Notă de atenționare urgentă privind siguranța la locul de utilizare

Azurion 7M20 cu stativ FlexArm

Este posibil ca mișcarea motorizată în direcție longitudinală să nu funcționeze cum trebuie

Referință: 2024-IGT-BST-003: Este posibil ca Azurion 7M20 cu FlexArm cu mișcare motorizată în direcție longitudinală să nu funcționeze cum trebuie

Figura 1: Stativul FlexArm este un stativ monoplan, montat pe plafon, cu un detector de 20 inchi

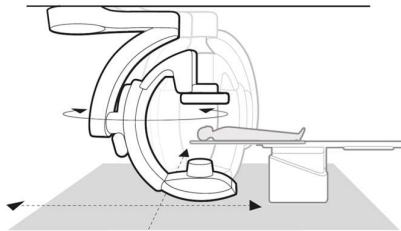
Companiei Philips i s-a adus la cunoștință o posibilă problemă de siguranță asociată sistemelor Philips Azurion 7M20 cu un stativ FlexArm (Figura 1), care ar putea reprezenta un risc pentru pacienți. Această notă de atenționare urgentă privind siguranța la locul de utilizare are scopul de a vă informa asupra următoarelor:

Philips a identificat faptul că mișcarea motorizată în direcție longitudinală a stativului FlexArm poate fi inconsecventă (nu lină) și, în final, poate deveni indisponibilă. Această problemă se datorează scurgerii de lubrifianți de la rulmenți și/sau uleiului anticoroziv aplicat la rulmenți, din cauza căruia lubrifierea de la nivelul șinei de plafon poate fi excesivă, reducând frecarea dintre șine și roata de fricțiune (consultați Figura 2).

Philips va înlocui gratuit rulmenții longitudinali existenți ai sistemelor Azurion 7M20 cu stativ FlexArm cu rulmenți longitudinali reproiectați.

Philips va contacta toți clienții afectați odată ce vor fi disponibili rulmenții longitudinali reproiectați (referință FCO72200585). La data prezentei note de atenționare urgentă privind siguranța la locul de utilizare, Philips estimează că soluția va fi disponibilă cel târziu în T3 2025.
